JEAC4216-2015「フェライト鋼の破壊靱性参照温度 T_0 決定のための試験方法」
議論内容に関する回答

令和元年10月18日
(一社)日本電気協会
原子力規格委員会

図 1-1 様々な寸法の照射材試験片による破壊靱性データ分布[1]

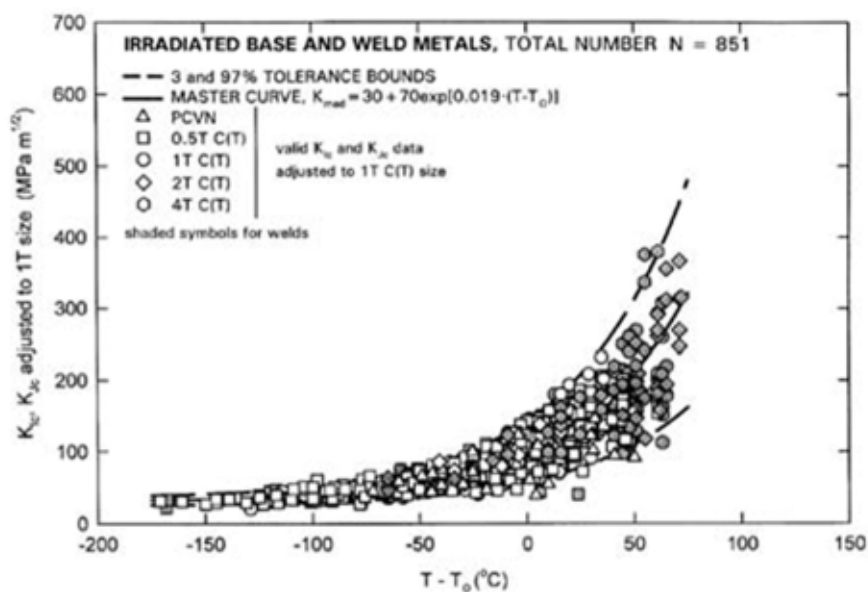
- (1) 試験片の寸法効果等について検討した技術的内容 (照射材についての検討を含む。)
- (2) 参照温度 [T_0] の決定における必要サンプル数について検討した技術的内容
- (3) 複数試験温度による方法の場合の [K_{J0}] 及び [K_{Jc}] の算出方法について検討した技術的内容

オークリッジ国立研究所は、疲労予亀裂入りシャルピー(PCVN)試験片から4T-C(T)試験片までの様々な寸法の照射材試験片に対しマスターカーブ法が適用できる[1]ことを示しています(図 1-1)。

図 4-1 試験片前面クリップゲージおよび荷重線上クリップゲージによる破壊靭性(K_{Jc})の比較[7]

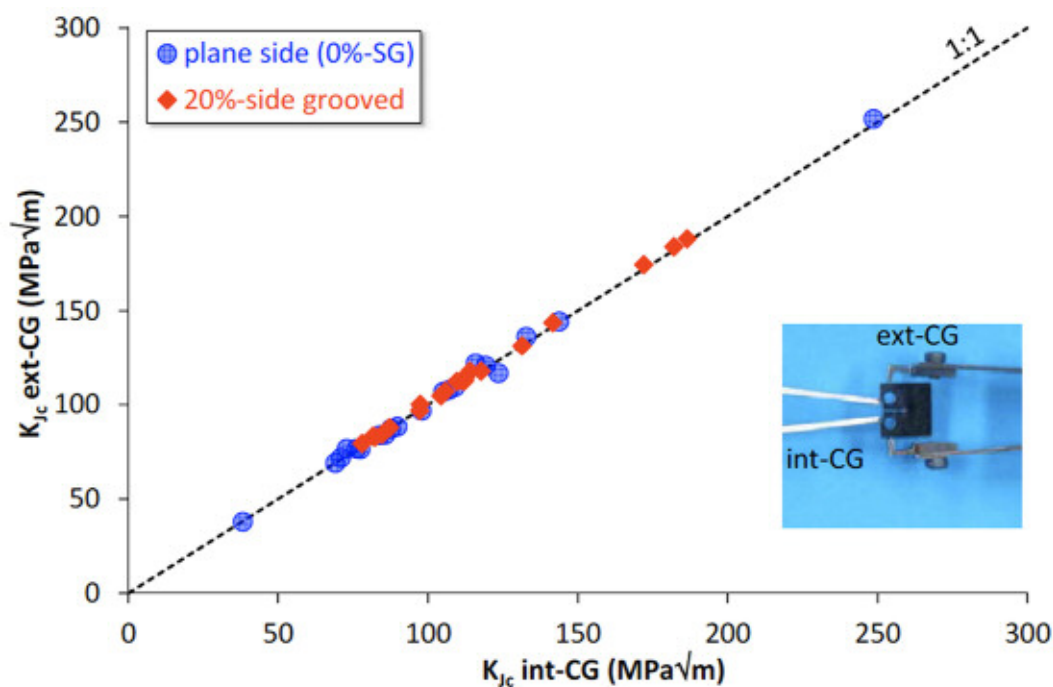
(4) Mini-C(T)試験片で、ナイフエッジの切り込み部分とピン穴の間(リガメントの薄い部分)で変形が大きく問題にならないか。

Chaouadiら[7]はMini-C(T)試験片に関し、JEAC4216-2015で規定する試験片前面のクリップゲージに加え、荷重線上の試験片上下面間で測定するクリップゲージを取り付けて試験を行い、二つのクリップゲージで測定された変位に基づく破壊靭性がよく一致することを確認しています(図 4-1)。同試験を含め、国内外で実績のあるMini-C(T)試験片形状を、その切り欠き部形状の詳細とともに図 4-2 に示します。

図 5-1 Mini-C(T)試験片の寸法及び形状

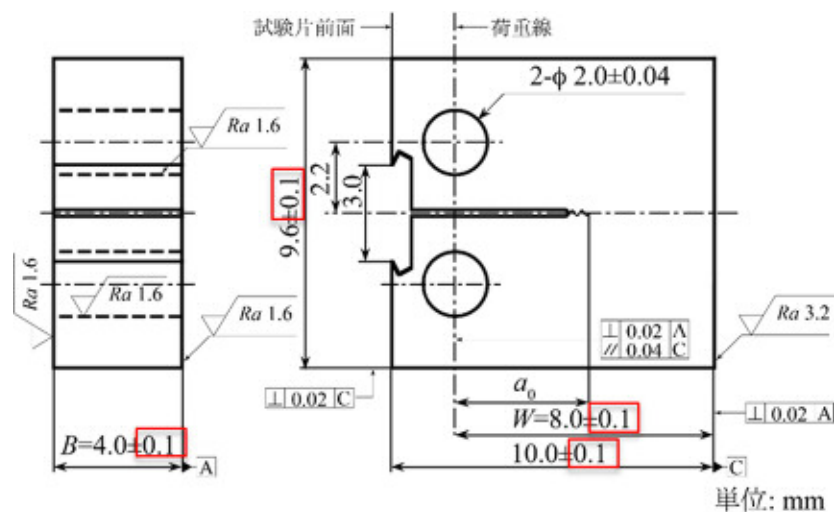
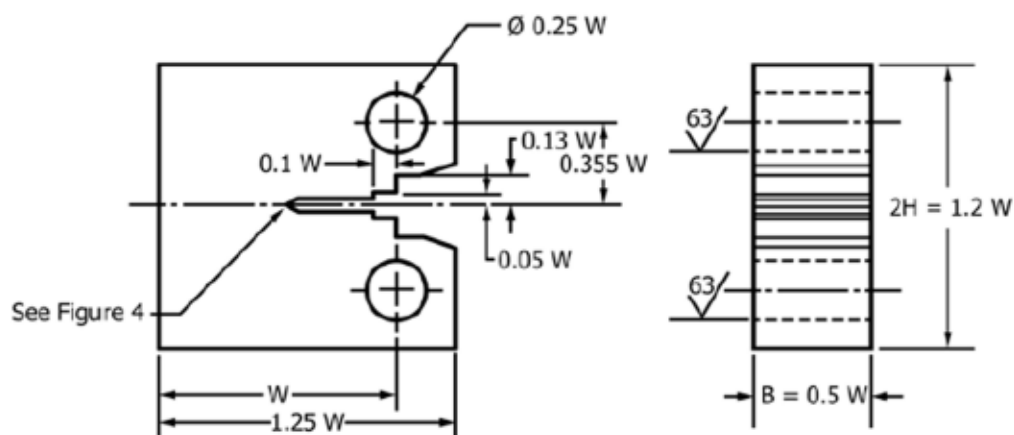
(5) Mini-C(T)試験片の寸法公差について、シャルピー試験片(サブサイズ含む)の加工精度より大きい方が、厳しい方に合わせて良いのではないか。

JEAC4216-2015 図MCT-3100-1に示すC(T)試験片の寸法及び形状では、寸法公差は相対値で与えられるため、Mini-C(T)試験片のように $W=8$ の試験片では、 $0.005W=0.04\text{mm}$ 、 $0.01W=0.08\text{mm}$ となり、寸法要求が厳しくなります。そこで、試験片加工の利便性を考慮し、公差の拡大が評価結果に及ぼす影響が十分小さいことを検証(表 5-1)した[8]上で、図 5-1 に示す通り、赤枠部の寸法公差を 0.1mm としました。

図 6-1 Mini-C(T)試験片を用いた破壊靱性評価ラウンドロビン試験結果(T_0 の結果)
(第1回検討チーム会合資料 1-2-1 の再掲)

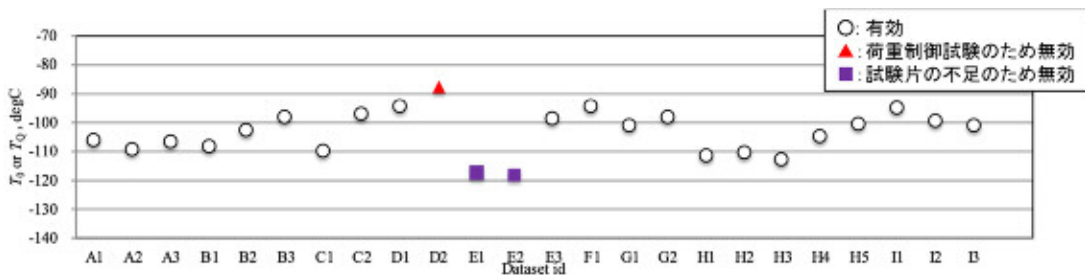
(6) T_0 のばらつき、エラーバー($\pm 2\sigma$)について説明が必要。

第1回検討チーム会合資料 1-2-1 の P26 で示した「Mini-C(T)試験片を用いた破壊靱性評価ラウンドロビン試験」(図 6-1)では、どの程度のばらつきであれば良いのか明示されていませんでした。
